Modulo per la presentazione delle osservazioni per i piani/programmi/progetti sottoposti a procedimenti di valutazione ambientale di competenza statale

ID: Codice procedura (ID_VIP/ID_MATTM): 12691

“Progetto di un impianto eolico denominato "Pitigliano" ubicato nei comuni di Pitigliano (GR) e Sorano (GR) costituito da 20 (venti) aerogeneratori di potenza nominale 7,0 MW per un totale di 140,0 MW con relative opere connesse ed infrastrutture indispensabili”

TESTO DELLE OSSERVAZIONI

Immagine 1. Vincoli ex art. 136 del CBC dal PIT della Regione Toscana e zona approssimativa dove è progettato l'impianto industriale.

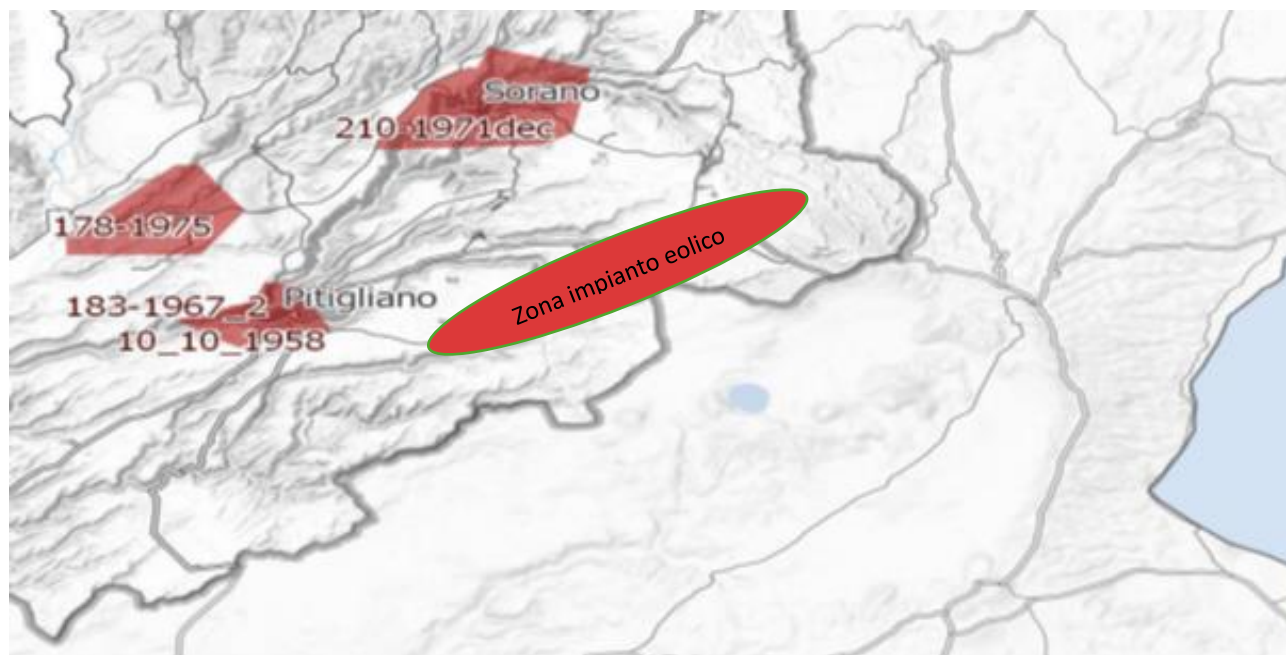
Al contrario si evidenzia che l'impianto eolico industriale citato non solo ricadrebbe con tutti e 20 gli aerogeneratori all'interno delle fasce di rispetto di 3 km di due vincoli paesaggistici di notevole interesse pubblico esistenti nella Regione Lazio e con una parte di essi nel vincolo paesaggistico del Centro abitato di Sorano (GR) quindi in aree non idonee all'installazione di impianti di energia rinnovabile. Addirittura, alcuni aerogeneratori sarebbero ubicati a poche centinaia di metri dai perimetri dei due vincoli paesaggistici laziali ex art 136 del CBC.

un'ulteriore incompatibilità con la tutela del Paesaggio.

Immagine 3. Cumulo di una parte di impianti eolici, fotovoltaici e geotermici industriali in progettazione ed esistenti intorno all’eolico industriale “Pitigliano”.

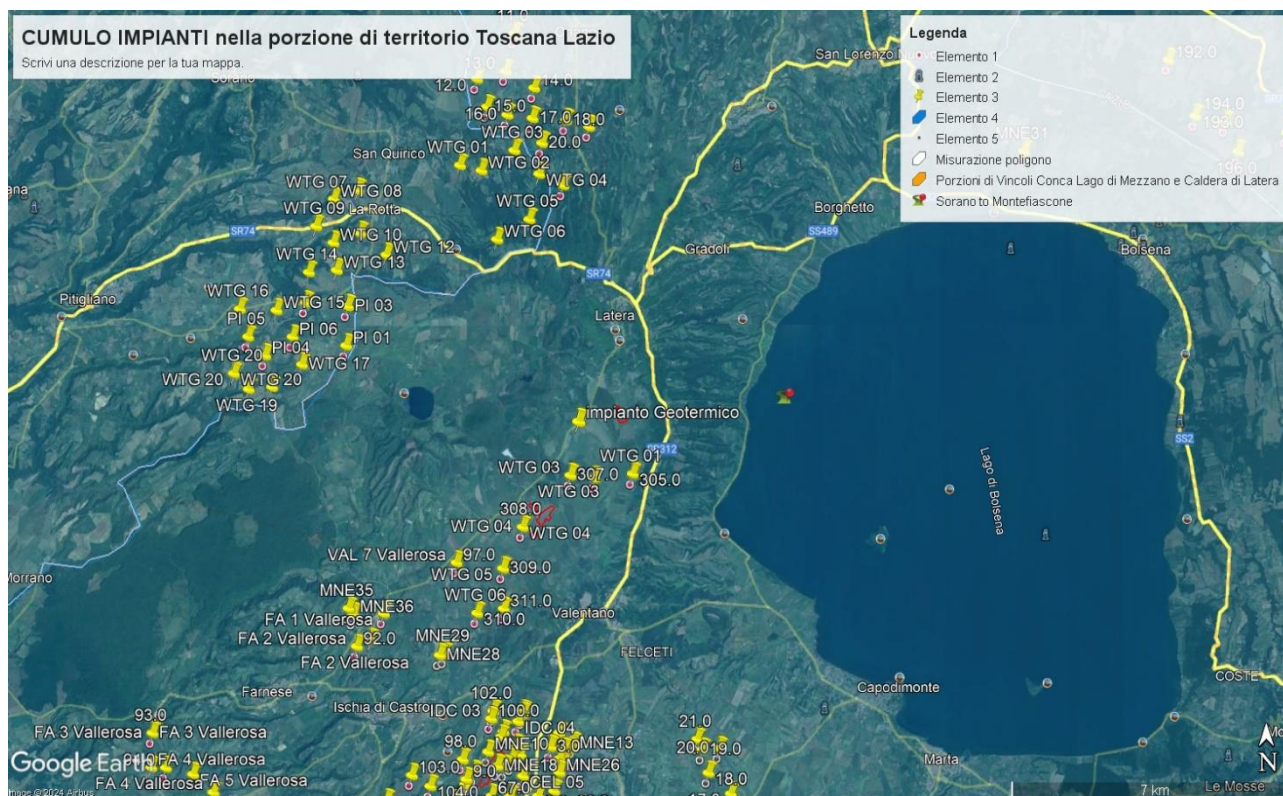
Beni Culturali “*Ambito paesaggistico, geologico e geomorfologico dell’orlo della caldera di Latera ...*” Non vengono nemmeno citati gli impianti eolici in progetto al MASE, il “Rempillo” (6 aerogeneratori) e un altro in verifica amministrativa di 14 aerogeneratori e 72, 6 MW. Ad oggi nei territori di Pitigliano, Sorano e in quello limitrofo potenzialmente potrebbero essere insediati 40 aerogeneratori alti 200 metri e larghi 170. Ma la proponente non cita neanche altri impianti che creerebbero il cumulo e quindi maggiore impatto. Infatti, sul territorio della “Città del Tufo” (Sorano e Pitigliano) impatterebbero anche l’impianto eolico “Montarzo” di Onano con 13 aerogeneratori con le dimensioni ricordate, l’altro eolico industriale nel territorio di Valentano con sette aerogeneratori (stesse dimensioni), gli impianti di Farnese con un minieolico di 3 Torri alte 60 metri già installate in località Poggio del Crognolo e l’impianto eolico industriale “Vallerosa” (7 aerogeneratori alti 200 metri e larghi 158 metri) in procedura VIA presso la Regione Lazio. Inoltre, altri impianti del minieolico già presenti a Valentano, Cellere e Piansano e due progetti eolici industriali con le stesse dimensioni (200 m x 170 m) nel Comune di Ischia di Castro. La valutazione del cumulo non prende neanche in considerazione gli impianti industriali di fotovoltaico e agrivoltaico in progetto a Farnese, Valentano, Ischia di Castro, Cellere. L’impianto geotermico in procedura Via al MASE, progettato nella Caldera di Latera. Quindi è stata effettuata una valutazione del potenziale impatto cumulativo non veritiera a dispetto di quanto affermato dalla proponente che sostiene di aver preso in considerazione uno spazio di 10 km intorno al suo impianto per gli impatti che si creerebbero.

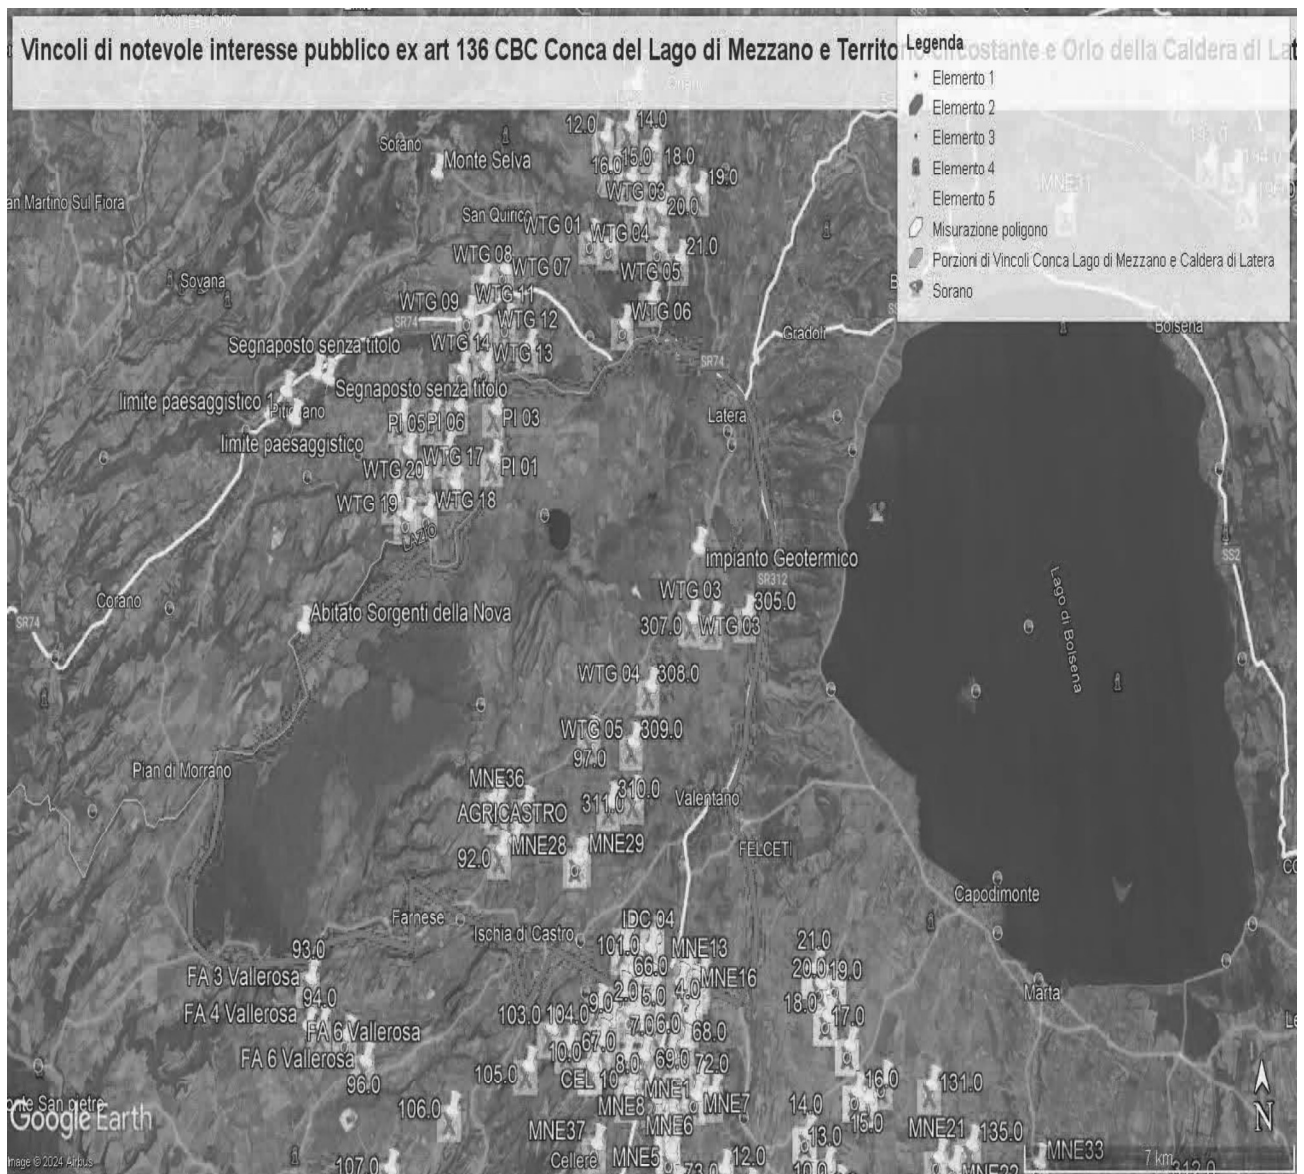
Come è illustrato nell'immagine si ribadisce che l'impianto industriale "Pitigliano" ricade completamente all'interno delle fasce di rispetto dei due vincoli di notevole

interesse pubblico e lambisce quelle di un terzo vincolo e quindi come affermato dal Consiglio di Stato nelle sentenze citate, l'impianto è insediato in area non idonea ai sensi dell'art. 20 comma 8 lettera c quater del D.Lgs. n. 199/2021 e ss.mm.ii al contrario di quanto sostiene la proponente.

IMMAGINE n. 3 Impianto eolico industriale “Pitigliano” e distanze aerogeneratori dai Vincolo “Orlo della Caldera di Latera.

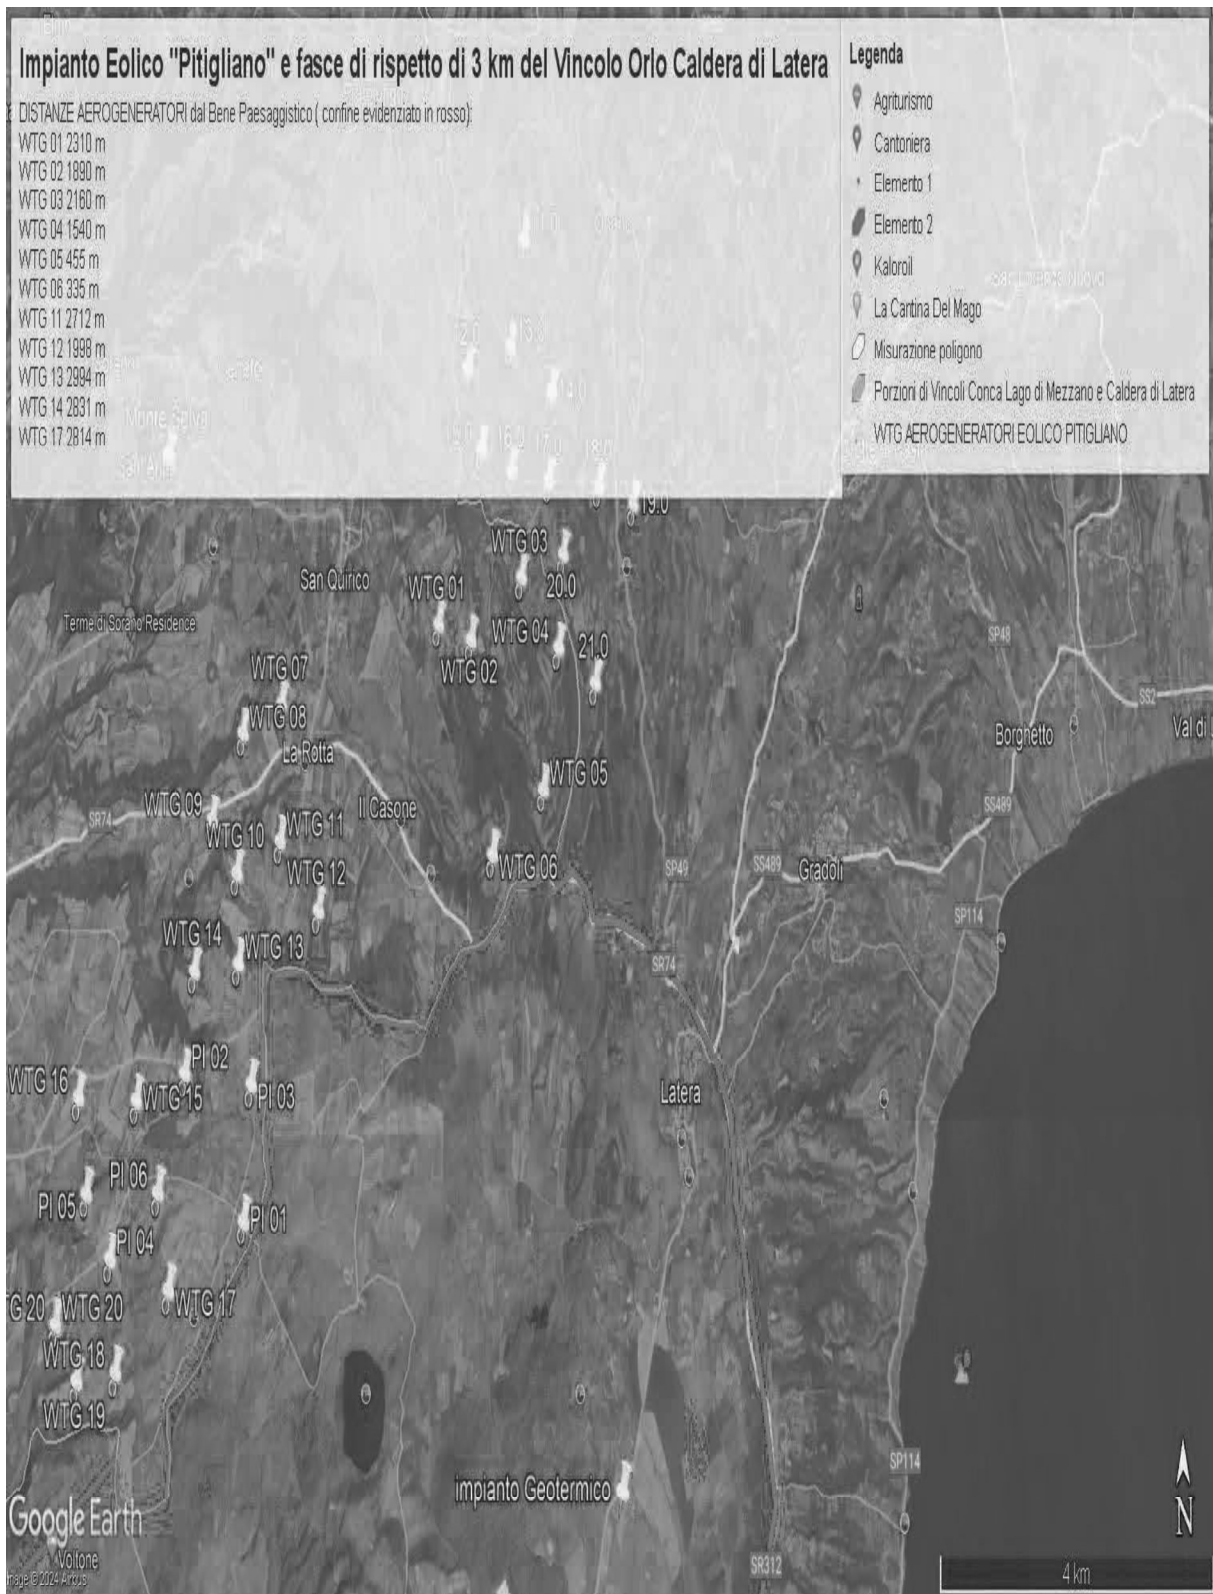
Concludendo, si evidenzia ancora che la proponente non effettuando la procedura prevista dalla Parte III delle Linee Guida nazionali ha ignorato un vincolo paesaggistico di notevole interesse pubblico istituito con un provvedimento del Segretariato regionale del Ministero della Cultura per il Lazio che ha emanato il Decreto di dichiarazione di notevole interesse pubblico n. 22 del 15.02.2024 ai sensi e per gli effetti dell'art. 136, co. 1, lett. c) e d) del decreto legislativo 22 gennaio 2004, n. 42, "Ambito paesaggistico, geologico e geomorfologico dell'orlo della caldera di

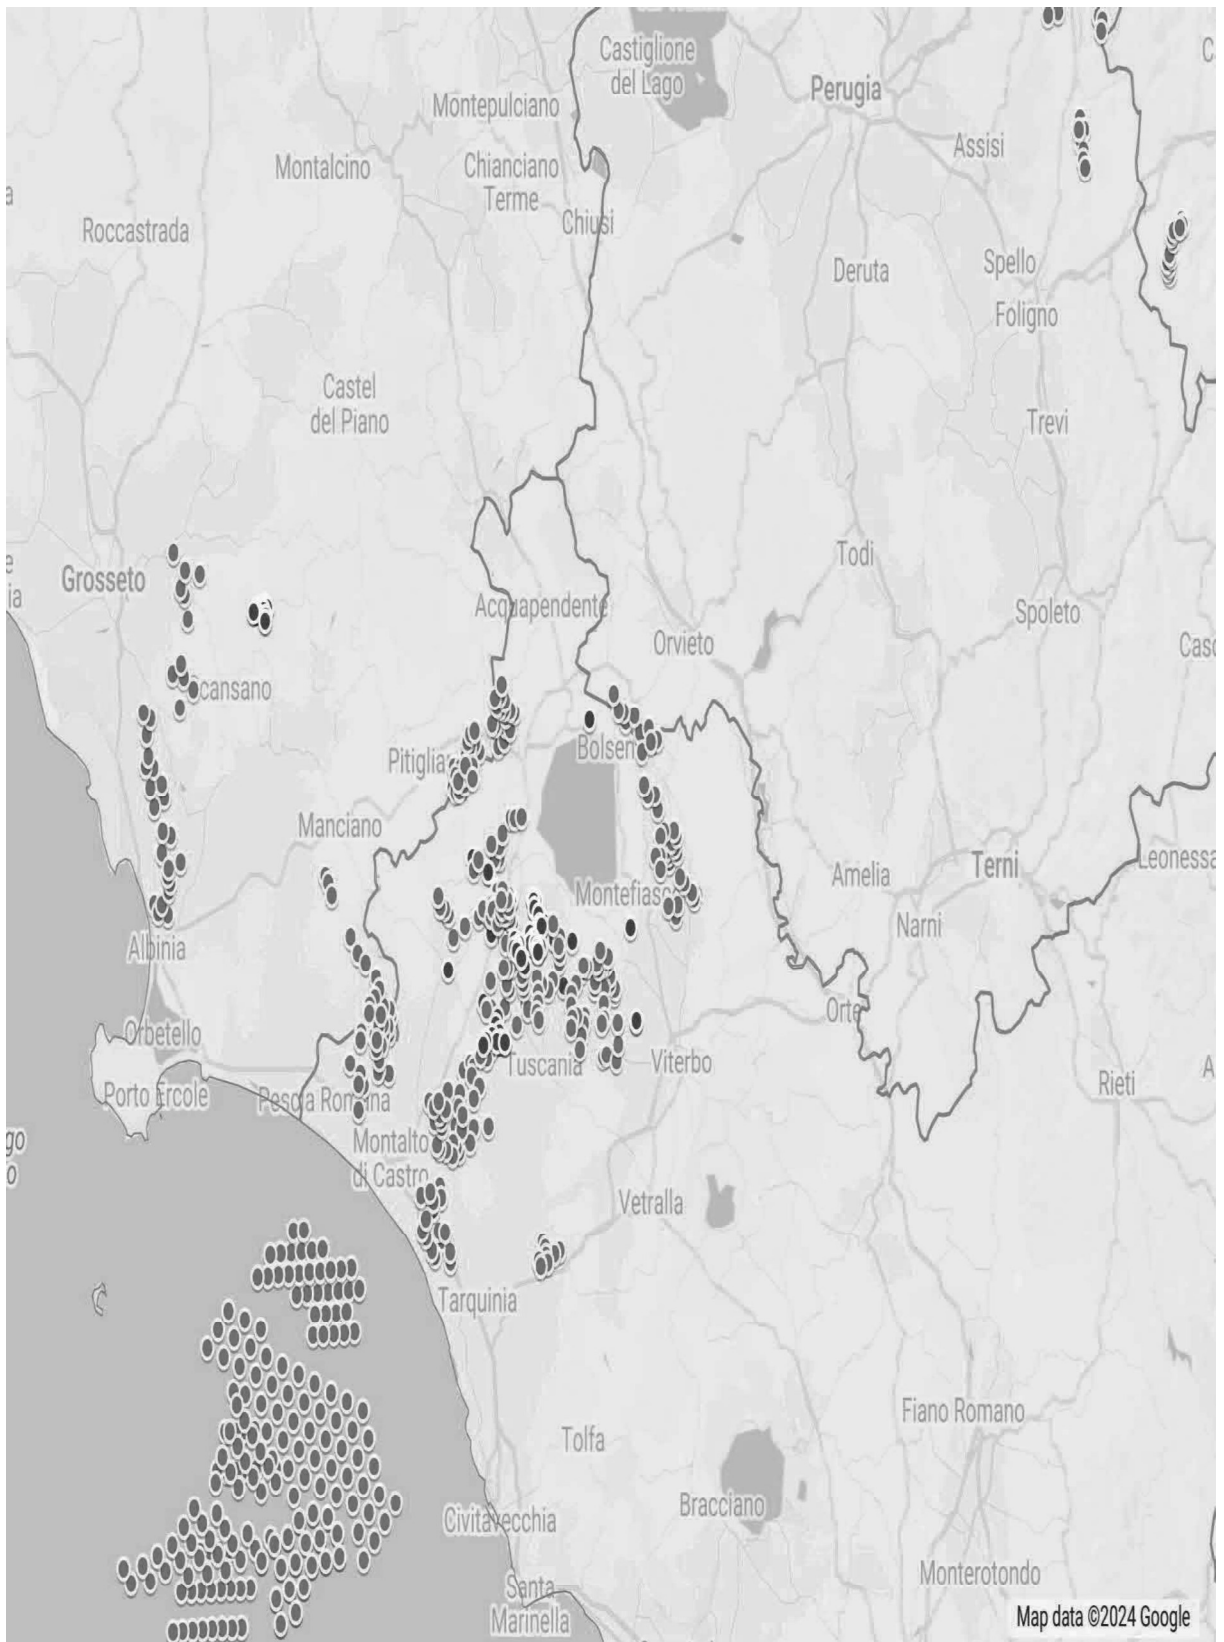
IMMAGINE n. 4 Si evidenzia che i tre aerogeneratori WTG 07, WTG 08 e WTG 09 impattano con il vincolo paesaggistico di notevole interesse pubblico del Centro Storico di Sorano. Il WTG 07 si troverebbe a 2828 m, WTG 08 2504 e WTG 09 2990. Il cavidotto dell'impianto invece impatta in buona parte del Vincolo paesaggistico ex art. 136 del CBC del Centro Storico di Pitigliano.

IMMAGINE n 5. Mappa eolici elaborata dall'Associazione Amici della Terra. La mappa evidenzia il cumulo degli impianti tra Lazio e Toscana.

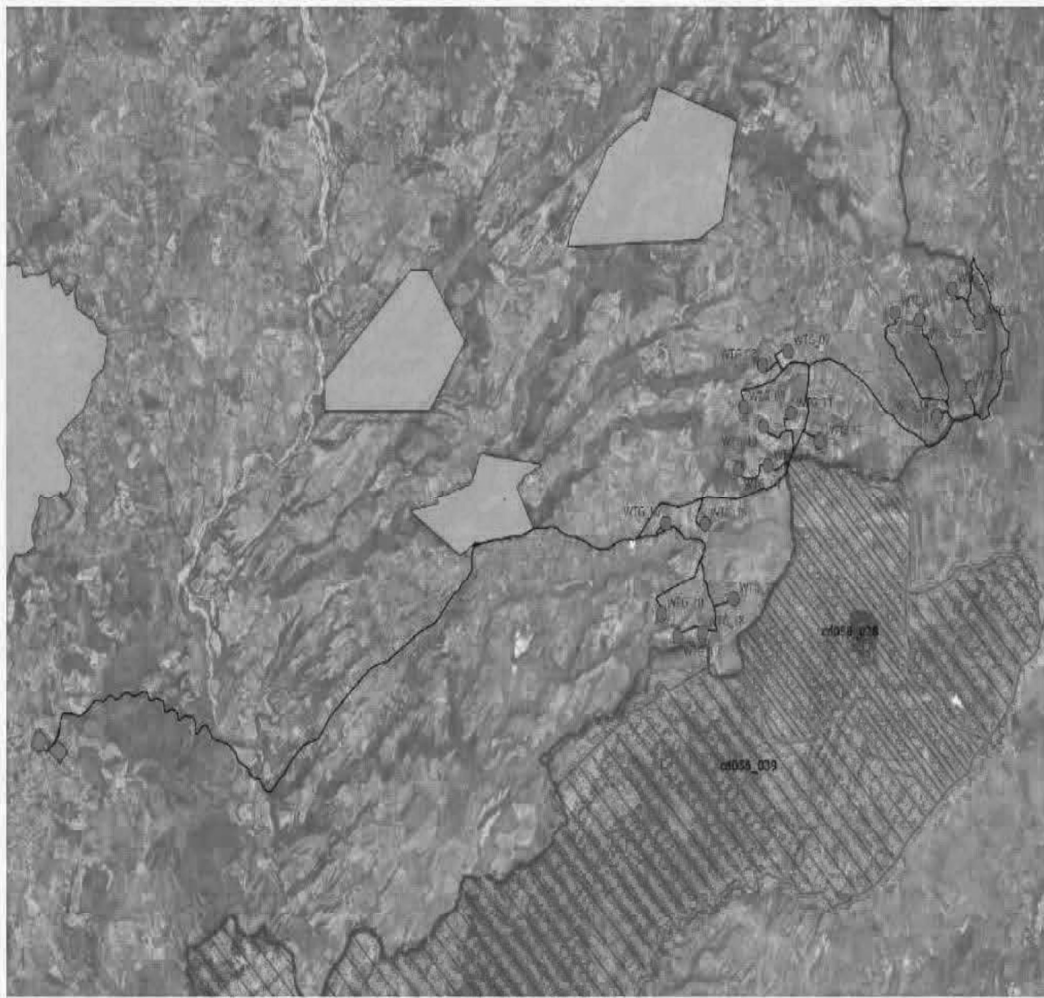
Riguardo al cumulo degli impianti FER, le mappe prodotte dalla proponente riguardano, come già evidenziato, soltanto una parte molto piccola degli impianti FER dell'area intermedia e vasta e in particolare di quelli eolici che contribuiscono a creare un notevole cumulo e la saturazione del territorio tosco laziale. Riguardo al cumulo dei soli impianti eolici si riporta la mappa dell'intervisibilità degli impianti eolici elaborata dall'Associazione nazionale “Amici della Terra”.

Se agli impianti eolici rappresentati qui sopra che non comprendono sia l'impianto eolico Pitigliano e le altre 14 pale del progetto eolico in verifica amministrativa sempre nel territorio di Pitigliano si aggiungono i migliaia di ettari (7000 fin'ora) di territorio occupato dagli impianti fotovoltaici e agrivoltaici e dalle altre tipologie appare chiaro il numero spropositato degli impianti FER nella bassa toscana e nella Tuscia.
